(仮称) つがる南第2風力発電所設置計画
環境影響評価方法書

補足説明資料
(二次回答)

令和5年6月

株式会社新エネルギー技術研究所

図2.2-5 基礎構造図(予定)

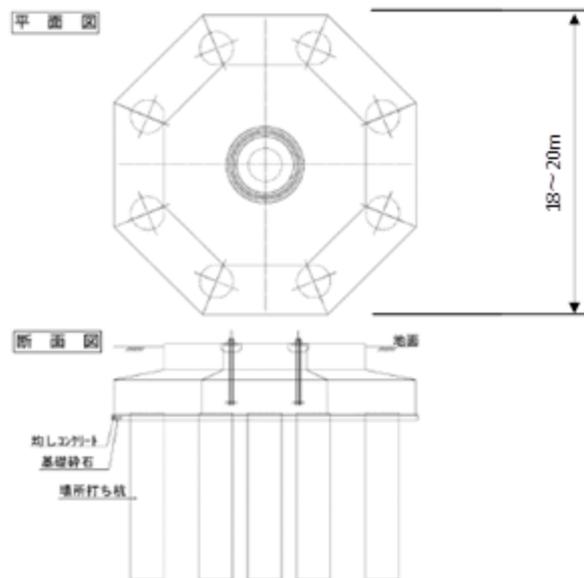
図 2.2-4 風力発電機の外形図および図 2.2-5 基礎構造図には概略の寸法を入れておいた方がよいのではないのでしょうか。

準備書には以下のように概略の寸法を記載します。

※コンクリート基礎の大きさ及び杭量は、今後の詳細設計で決定する。

沈砂池断面図・平面図

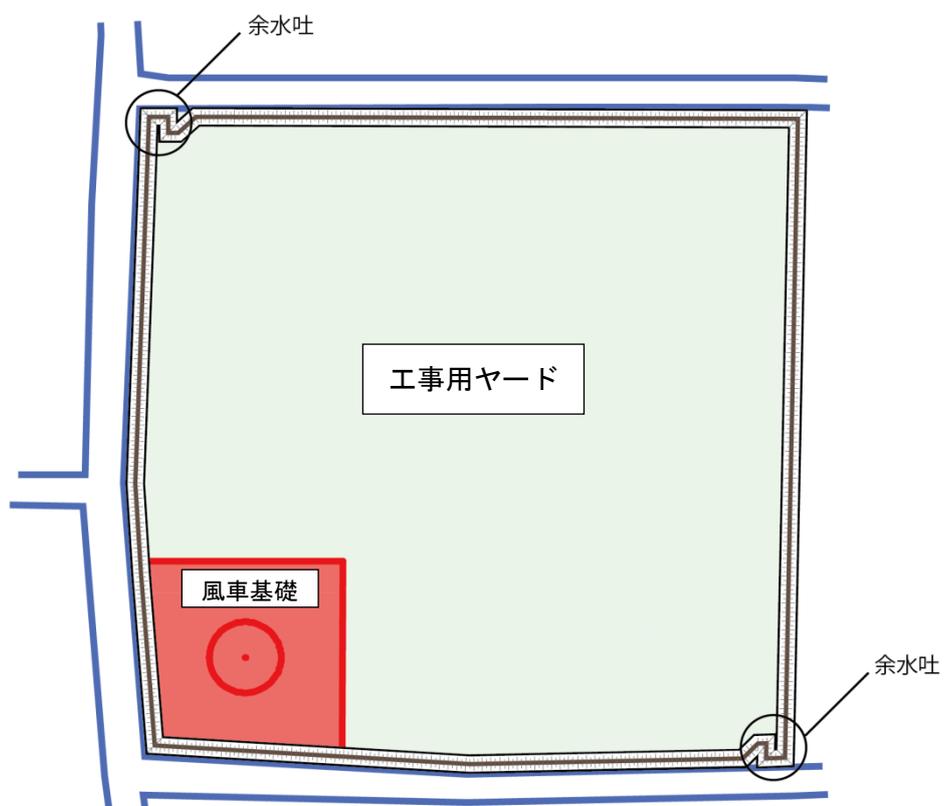
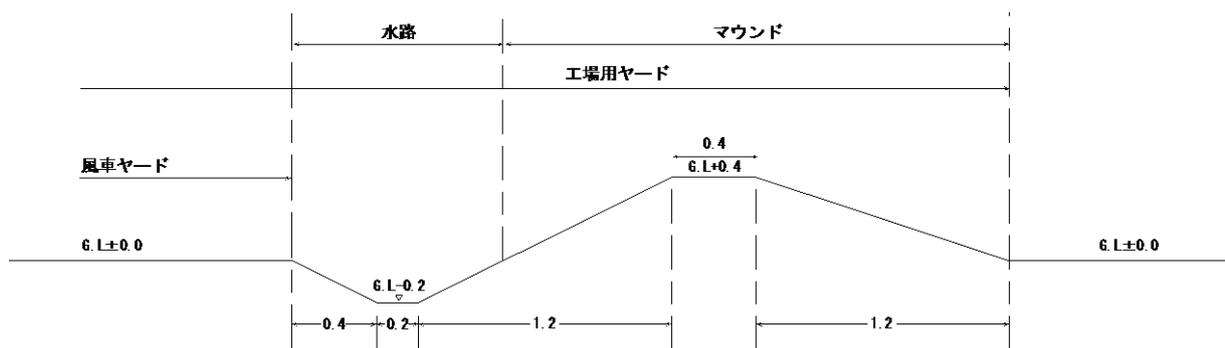
沈砂池からの排水方法と溜め池の概略構造についてお示し下さい。主な質問は以下のようです。

- ① 沈砂池の排水は側溝等で溜め池に直接排水されるか、あるいは土壌の自然浸透に期待しているのか。
 - ② 溜め池には明確な流入・流出河川が存在しているのか。
 - ③ 水質の調査地点は沈砂池排水の流入口付近か。あるいは、その溜め池の代表地点と考えているのか。
 - ④ 水質3は、溜め池ではなく、河川でしょうか。
- ⑤また、水質の調査(1~6)では溜め池の水を調査するものと理解していますが、予測評価項目は溜め池の水の水質(濁り)になるのでしょうか。その場合、どの様にして評価するのか、方法をお示し下さい。

- ① 本計画近傍で既に環境影響評価を実施し2020年に完成した「つがる南風力発電事業」(事業者は本計画と同一です。)で採用した、風車基礎工事ヤードの外縁にマウンド(小堤工)を設け、ヤード自体を調整池または、大きな沈砂池として機能させる方法を採用する予定です。(別添3)
また、工事ヤード外縁のマウンドには、適切な箇所に余水吐を設置し、想定以上の豪雨の際には、その余水吐から上澄水を工事ヤード外の素掘り側溝または農耕地等に流出させる措置を講じることを想定しています。
- ② 風力発電機設置予定位置近傍の溜池には明確な流入・流出河川は存在していません。
- ③ 水質の調査地点は流入の可能性のある溜池や河川としています。
- ④ 水質3の調査地点は河川になります。
- ⑤ 溜池に影響する浮遊物質量(SS)を予測します。
